Tlaxcala, Tlax. a 21 de agosto de 2019
SEC-DA-1495/2019
Asunto: solicito visita en conjunto.

OFICIO N°: EVICSA-056/PTAR/027/2019

ASUNTO: ATENCION A OBSERVACIONES

GENERADORES	
OBRA:	CONSTRUCCIÓN DE PLANTA DE TRATAMIENTO DE AGUAS RESIDUALES INTERMUNICIPAL "NATIVITAS"
UBICACIÓN:	NATIVITAS, SAN BERNABÉ CAPUJA, SANTO TOMÁS LA CONCORDIA, GUADALUPE VICTORIA, JESÚS TEPACTEPEC, SAN MIGUEL DEL MILAGRO Y SANTA APOLONIA TEACALCO, MUNICIPIOS DE NATIVITAS Y SANTA APOLONIA TEACALCO, TLAXCALA.
CONTRATO N°:	PP/P7AR/027/18
ESTIMACIÓN N°:	6 (SEIS)
PERIODO DE CONTRATO:	
DEL 02 DE AGOSTO DE 2018 AL 30 DE DICIEMBRE DE 2018	
PERIODO DE EJECUCIÓN DEL CONCEPTO:	
DEL 15 DE OCTUBRE DE 2018 AL 29 DE OCTUBRE DE 2018	
PERIODO DE FORMULACIÓN DE ESTA ESTIMACIÓN:	
DEL 15 DE OCTUBRE DE 2018 AL 29 DE OCTUBRE DE 2018

Ilustración 2.- APLICACION DE SELLOTEX (RETEX)

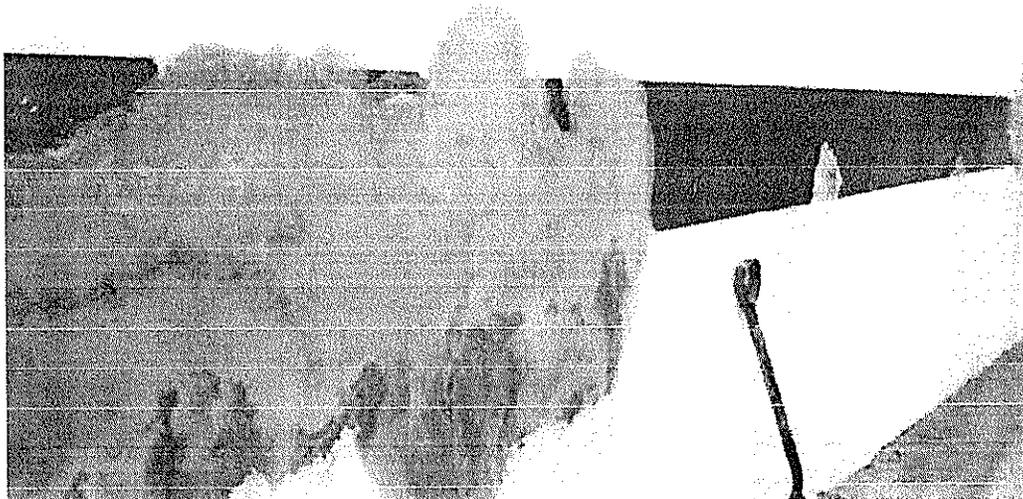
Con referencia a las observaciones y de las filtraciones de agua en los muros de concreto de los Reactores Anaerobios de Flujo Ascendente (RAFA 1 y RAFA 2) y los Sedimentadores Primario y Secundario de la Planta de Tratamiento de Aguas Residuales, asimismo, de la ejecución del concepto "08.1.2.15 Impermeabilización de azoteas a base de sellador e imprimador 2 capas revest impermeable con membrana de ref Intermedio aparente" en la azotea del área administrativa de la Planta de Tratamiento, se observaron deficiencias técnicas constructivas al presentar abolsamiento y desprendimiento del impermeabilizante en una área aproximada de 60.61 metros cuadrados, dichas observaciones se hicieron constar en la cédula de inspección de campo del 12 de junio de 2019,

1.- Para subsanar las observaciones se atiende al oficio antes mencionado, mediante el cual el Director de Obras Públicas de la Secretaría notifica al Administrador Único de la empresa Evicsa Construcciones S.A de C.V, las deficiencias presentadas como filtraciones en las estructuras Reactores Anaerobios de Flujo Ascendente (RAFA 1 y RAFA 2) y los sedimentadores primario y secundario de la Planta de Tratamiento de Aguas Residuales y una vez identificada los elementos se procedió a realizar las reparaciones con un sello hermético preformado, especialmente formulado a base de componentes modificados y aditivos químicos, para proporcionar un enlace impermeable y eficiente en juntas entre elementos prefabricados sujetos a presión directa de agua como en elementos colados.

El sistema empleado para rectificar fugas, realizo con un impermeabilizante RETEX está compuesto por recubrimientos cementosos impermeables, de origen 100% mineral, los cuales se integran monolíticamente dentro de la superficie porosa de la estructura, ofreciendo así alta seguridad en impermeabilidad y amplia seguridad en higiene, al no contaminar y tampoco

Ilustración 6.- RETIRO DE IMPERMEABILIZANTE EN AREAS ADMINISTRATIVAS

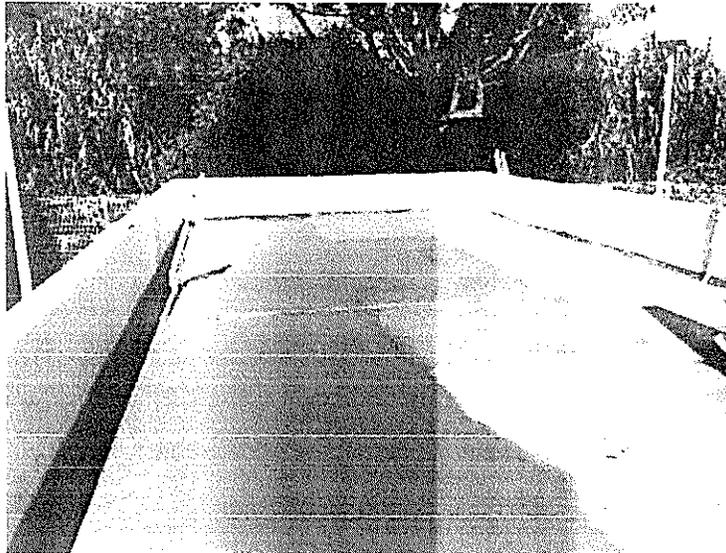
2.- Asimismo, de la ejecución del concepto "08.1.2.15 Impermeabilización de azoteas a base de sellador e imprimador 2 capas revest impermeable con membrana de ref intermedio aparente" en la azotea del área administrativa de la Planta de Tratamiento, se observaron deficiencias técnicas constructivas al presentar abolsamiento y desprendimiento del impermeabilizante en una área aproximada de 60.61 metros cuadrados.

El sistema empleado para rectificar Impermeabilización de azoteas a base de sellador e imprimador se realizó desinstalando el material que no cumplía con las especificaciones retirando en toda la parte de la azotea nivelado con una capa de concreto dando el bombeo correspondiente aplicando posteriormente las capas de imprimador 2 capas revest impermeable con membrana de ref intermedio aparente como se demuestra en memoria fotográfica (Anexo II).
